建设项目规划批前公示(调整)

项目名称	常熟海吉亚医院建设项目				
建设规模	见平面布局图				
建筑高度	3.60~74.40m(女儿墙顶标高+室内外高差)				
建设单位	常熟海吉亚医院有限公司	法人代表	任爱	联系电话	15998702020
设计单位	苏州城发建筑设计院有限公司	法人代表	夏平	联系电话	0512-62873866
拟审意见	经审核, 各项指标符合国家、省有关技术规范, 准予公示。				
审核依据	常熟南部新城核心区控制性详细规划(S04-04、05、06基本控制单元修改)、常资规设[2022]95号、常资规设[2022]96号等				
备注	本公示内容属批前公示, 如有意见, 请于公示期内形成书面意见送至常熟高新技术产业开发区管理委员会。涉及重大利害关系的, 利害关系人如需申请听证, 请在公示结束之日起5日内提出申请。如无异议, 我委将按规定程序作行政许可。 公示位置: 1、项目现场; 2、常熟高新区管委会网站(https://www.china-cnz.com/)。

调整前(总平面图)

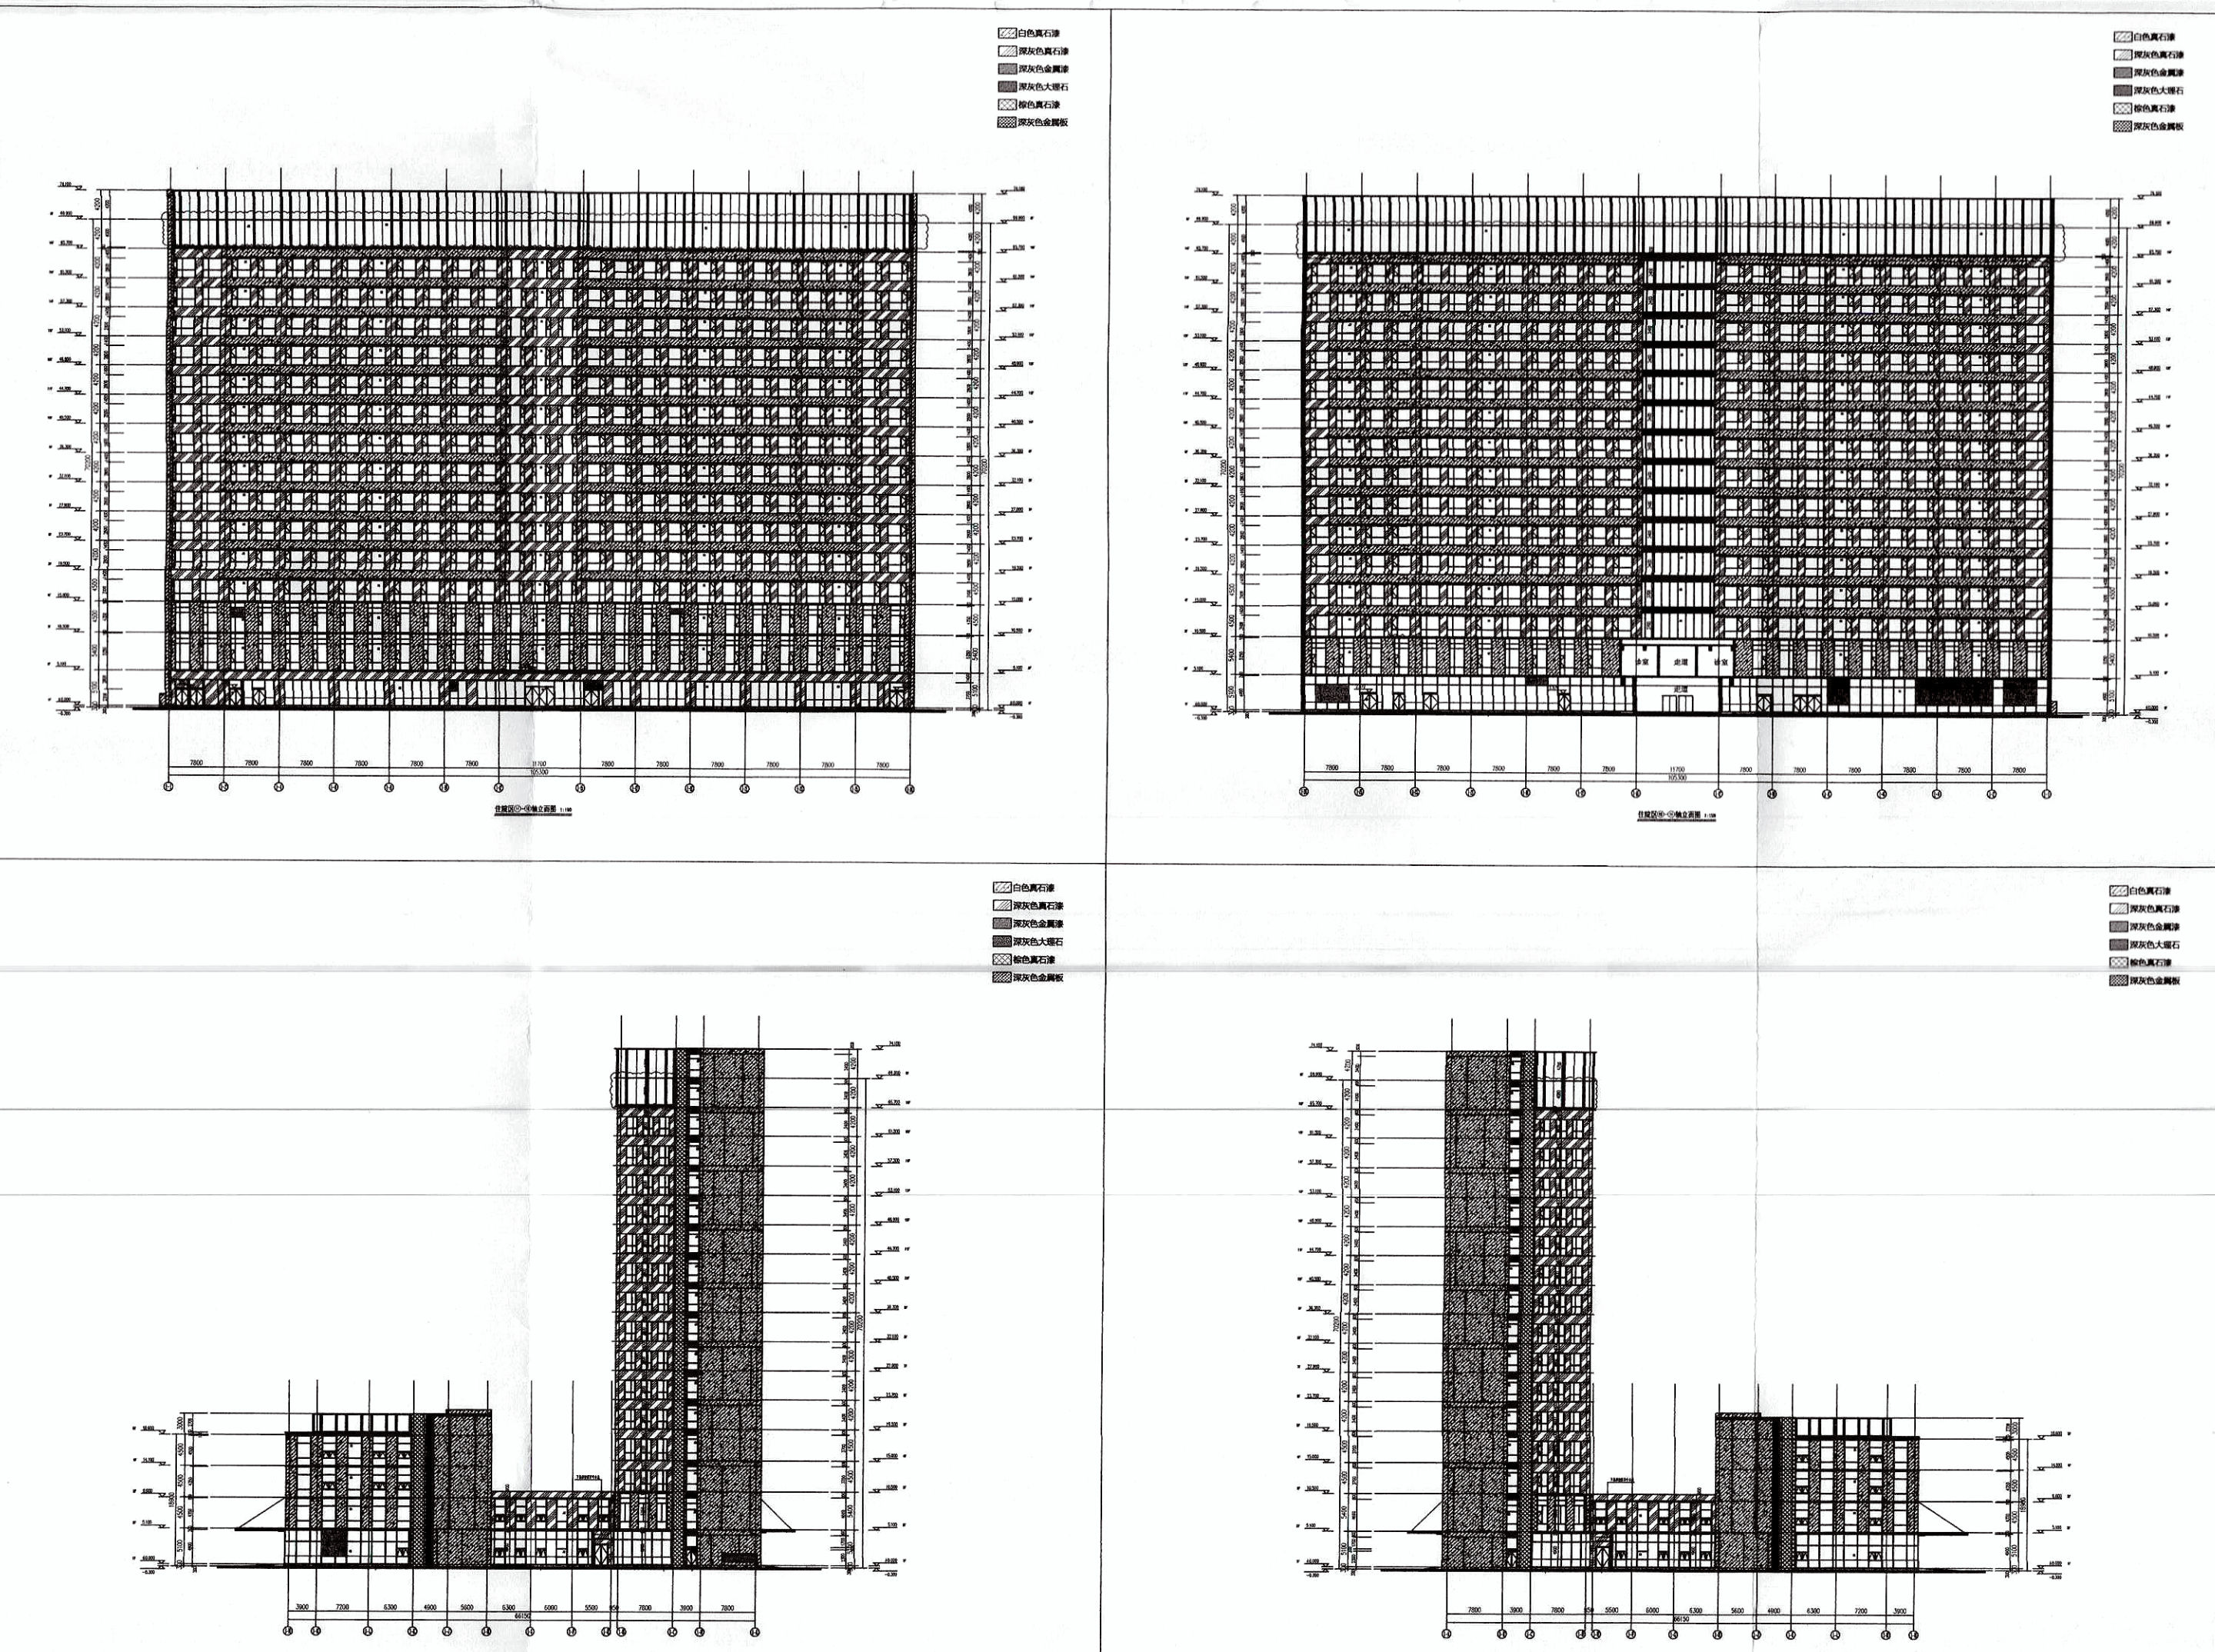
1. 按施工图审查要求, 供氧机房北侧墙体位置调整, 面积相应调整, 4轴/B轴处增设采光窗。
 2. 按施工图审查要求, 中心医院外轮廓调整, 面积相应调整。
 3. 按施工图审查要求, 医弃暂存及污水泵房建筑高度调整, 3轴/A轴处取消一扇窗。
 4. 部分机动车位、非机动车位位置变更。
 5. 经济指标表格数据调整。
 6. 1#综合楼(住院楼)南立面二层至十五层1-1轴交1-A轴处楼梯间外窗调整。
1#综合楼(住院楼)北立面二层至十五层1-8轴交1-D轴处楼梯间外窗调整。
1#综合楼(住院楼)北立面新风机房增设通风百叶窗。
1#综合楼(住院楼)十六层窗户增加开启扇。
 7. 门卫1、门卫2、门卫3平面布局变更, 外立面变更。
- 本次调整仅以上内容调整, 其余内容无变化。
